審査会合で頂いたコメントに対する回答

貯蔵建屋外壁FEMモデル外周の境界条件が 計算結果に与える影響について

リサイクル燃料備蓄センターにおける津波防護方針について (貯蔵建屋損傷時の金属キャスクの基本的安全機能維持の確認)

令和元年12月9日 第319回審査会合 資料2-1の一部変更

(3)境界条件による変形・ひずみ・応力の比較

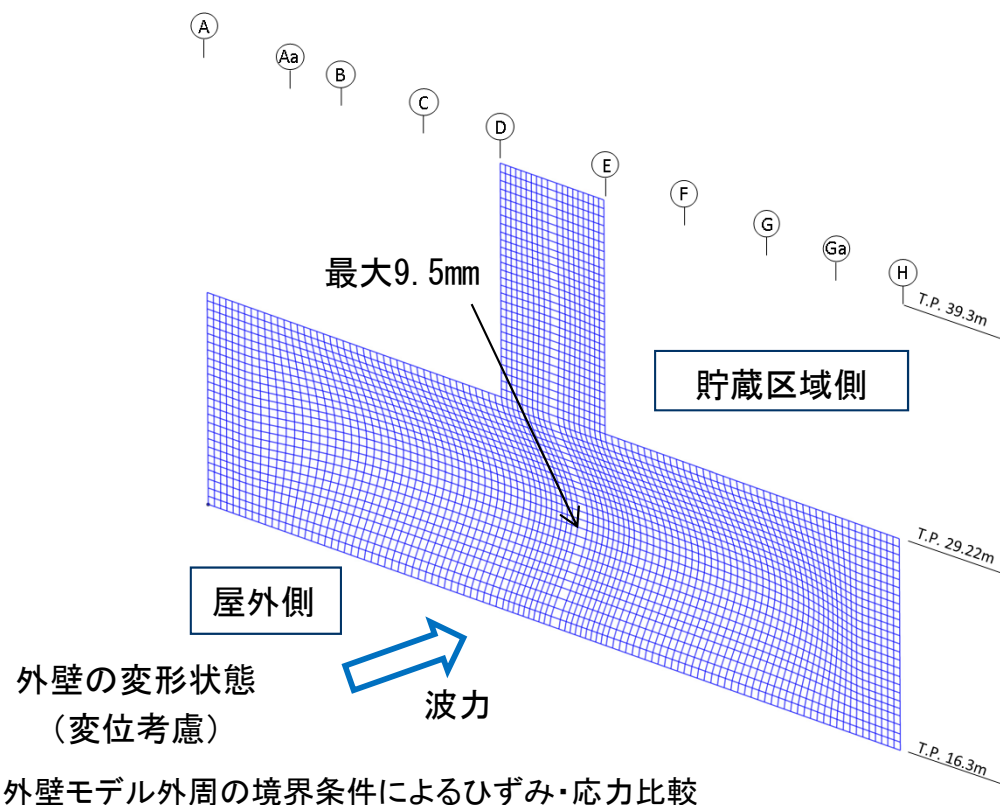
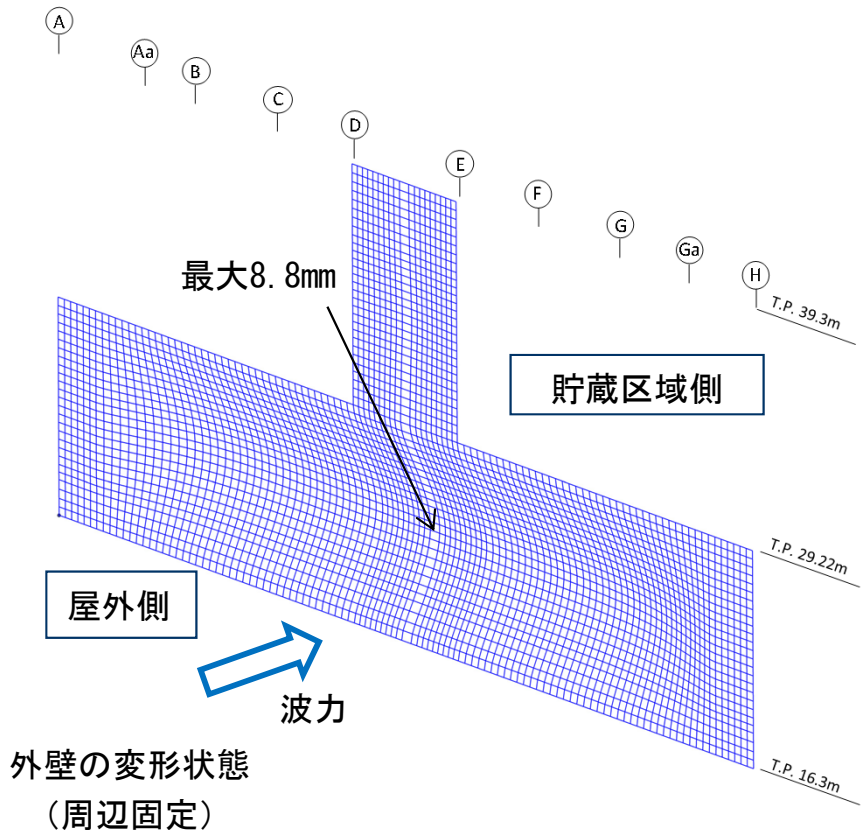
No.	ご指摘日	コメント内容	回 答
1	平成31年2月14日 (第260回審査会合)	平成31年2月6日第60回原子力規制委員会です承された審査方針「貯蔵建屋が損傷した場合においても基本的安全機能が損なわれるおそれがないことの説明を求める」に従って、対応すること。	貯蔵建屋が損傷した場合においても基本的安全機能が損なわれるおそれがないことを第319回審査会合で概ね説明済。 衝撃を受けた金属キャスクの機能維持のために必要な保守および修理、搬出するために必要な確認ができること等を、資料2-2で説明する。
14	令和元年7月29日 (第293回審査会合)	貯蔵区域建屋外壁のFEM解析で、外周の境界条件を固定条件として扱っていることについて、天井や屋根が動かないことを定量的に示すこと。	貯蔵建屋南側外壁 FEM モデル外周の境界条件の違い（周辺固定・変位考慮）による変形・ひずみ・応力の比較を行った結果、両者はほぼ一致しており、外壁 FEM モデル外周の境界条件は計算結果に影響を与えない。【別紙1】
25	令和元年8月21日 (第297回審査会合)	受け入れ区域の損傷に伴う架構鉄骨の落下については、影響緩和措置等を検討すること。	自主的取組みとして、より一層の安全性向上に向け、架構鉄骨に影響緩和措置の設置を検討中。【別紙2】
29	令和元年10月21日 (第307回審査会合)	落下物の影響が軽減できるような何らかの措置、例えば架構鉄骨に緩衝材を付ける様な措置も自主的に進めること。	自主的取組みとして、より一層の安全性向上に向け、架構鉄骨に影響緩和措置の設置を検討中。【別紙2】
31	令和元年12月9日 (第319回審査会合)	キャスクのインロー構造を根拠として1次蓋の横ずれ量を2mmと設定しているが、ボルトとボルト穴の隙間がこの2mmと比較してどうかを示すこと。	ボルト-ボルト穴の間隙は一次蓋-本体胴フランジの間隙(～2mm程度)より大きいため、一次蓋の横ずれがボルトに干渉することはない【別紙3】
32	令和元年12月9日 (第319回審査会合)	水平姿勢キャスクへの落下解析結果について、変位についても示すこと。	一次蓋の口開きについては、密封境界部が弾性範囲内であり、仮に口開きが発生しても瞬時であることから、漏洩評価上問題とならない。(なお、解析でも有意な結果ではない(相対変位<0.01mm))【別紙3】

外壁モデル外周の境界条件による変形・ひずみ・応力の比較を行った結果、両者はほぼ一致しており、外壁モデル外周の境界条件は計算結果に影響を与えないことを確認した。

評価項目	周辺固定	変位考慮	変位考慮 /周辺固定
コンクリート圧縮ひずみ $c \epsilon_c$	7.72×10^{-4}	7.95×10^{-4}	1.03
鉄筋引張ひずみ $s \epsilon_t$	1.37×10^{-3}	1.44×10^{-3}	1.05
面外せん断力 Q (kN/m)	1308	1319	1.01

図2 動的横ずれ試験の結果の比較(*1に既往の衝突試験結果等を加筆)

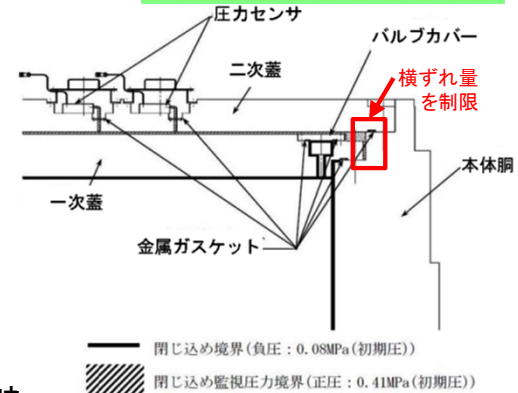
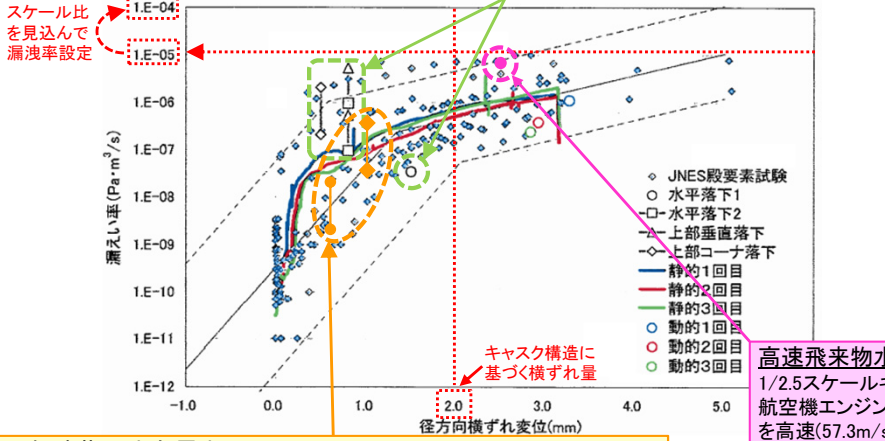
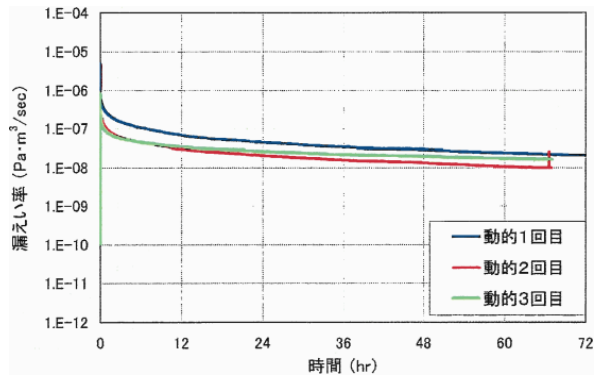
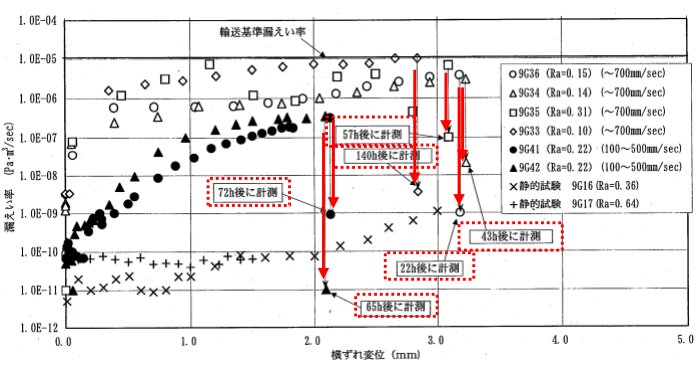
33	令和元年12月9日 (第319回審査会合)	漏えい率を設定する際に参考にした文献データについて、衝撃荷重等を整理すること。	漏えい率を設定する際に参考にした文献データについて、衝撃荷重等を整理した。【別紙3】
34	令和元年12月9日 (第319回審査会合)	「衝撃を受けた金属キャスクの基本的安全機能を確保するための検査及び試験並びに同機能を維持するために必要な保守及び修理ができることとともに、金属キャスクを当該使用済燃料貯蔵施設外へ搬出するために必要な確認ができること」も示すこと。	「リサイクル燃料備蓄センターにおける津波防護方針について(事業許可基準規則第13条に基づく確認事項)」にて、資料2-2で説明する。
3	平成31年4月24日 (第272回審査会合)	過度な保守性を排した現実的な評価で、建屋がなかった場合の敷地境界線量を示すこと。	過度な保守性を排した現実的な評価での、建屋がない場合の敷地境界線量を評価した。【別紙4】
20	令和元年7月29日 (第293回審査会合)	過度な保守性を排除した現実的(合理的)な敷地線量評価では、線量告示や放射線審議会等で推奨しているものまでを変える必要はない。	過度な保守性を排除した現実的な敷地線量評価にあたり、実効線量換算係数はICRP Publication 74に示されている「前方-後方照射条件(AP)」を用いて評価した。
6	令和元年5月20日 (第275回審査会合)	建物が無い場合に、金属キャスクが竜巻や外部火災等によって、どのような影響を受けるのかを評価すること。	第293回審査会合で頂いたコメント(No.21,23,24)も反映し、竜巻や外部火災等の外部事象の影響について評価した。【別紙4】

- 動的解析に依存しない方法として、金属キャスクの構造に基づき横ずれ量を設定
 - 金属キャスクの一次蓋や二次蓋の横ずれは、容器本体で制限されるいわゆるインロー構造(図1参照)
 - 一次蓋の横ずれ量は、一次蓋と本体胴フランジの間隙(~2mm程度)に制限(なお、ボルト-ボルト穴の間隙は一次蓋-本体胴フランジの間隙より大きいいため、一次蓋の横ずれがボルトに干渉することはない)
- 金属ガスケットの横ずれ量と漏洩率の関係はこれまで試験による実測データが蓄積されており、これらを踏まえて漏洩率を設定し、プルームによる線量の評価条件として反映
 - 動的横ずれ試験の結果、横ずれ量2mm程度では漏洩率の上限は $1 \times 10^{-5} \text{Pa} \cdot \text{m}^3/\text{s}$ 程度(図2参照)
 - 試験体のスケール比(約1/10)を見込んで漏洩率を $1 \times 10^{-4} \text{Pa} \cdot \text{m}^3/\text{s}$ と設定し、FP放出量評価に反映
 - 一次蓋の口開きについては、密封境界部が弾性範囲内であり(2.3(3)参照)、仮に口開きが発生しても瞬時であることから、漏洩評価上問題とならない(なお、解析でも有意な結果ではない(相対変位<0.01mm))
- なお、横ずれ発生後、時間の経過(数十時間程度)とともに一定程度の漏洩率の回復(概ね2桁以上)(図3, 図4参照)
 - FP放出量の評価条件(横ずれ発生直後の漏洩率を用い、その後の時間の経過による漏洩率の回復は考慮しない)は設定として保守的

今回評価の想定落下条件
 キャスク(水平姿勢)蓋部への天井クレーン落下
 衝突エネルギー $3.7 \times 10^6 \text{N} \cdot \text{m}$
 (キャスク・天井クレーンの吸収エネルギー)
 衝突荷重6MN(動的解析結果:2.3(5)(1/2)参照)

輸送時落下試験(JNES)*2
 実機大キャスク(緩衝体有)の9m落下
 衝突エネルギー $1.2 \times 10^7 \text{N} \cdot \text{m}$
 衝突荷重35MN(水平),81MN(垂直)
 (スケール比や経年ファクタを考慮:二次蓋)

取扱時落下試験(電中研)*3
 実機大キャスク(緩衝体無)のコンクリート床板への水平落下(1m)等
 衝突エネルギー $1.2 \times 10^6 \text{N} \cdot \text{m}$, 衝突荷重58MN(水平落下)
 (*2と同様にスケール比等を考慮した結果を加筆)

高速飛来物水平衝突試験(電中研)*4
 1/2.5スケールキャスク(縦置)の蓋部に
 航空機エンジン模擬の飛来物(質量316kg)
 を高速(57.3m/s)で衝突
 衝突エネルギー $8.2 \times 10^6 \text{N} \cdot \text{m}$
 衝突荷重30MN
 (衝突エネルギー, 衝突荷重, プロット
 (加筆)は実スケール相当値)
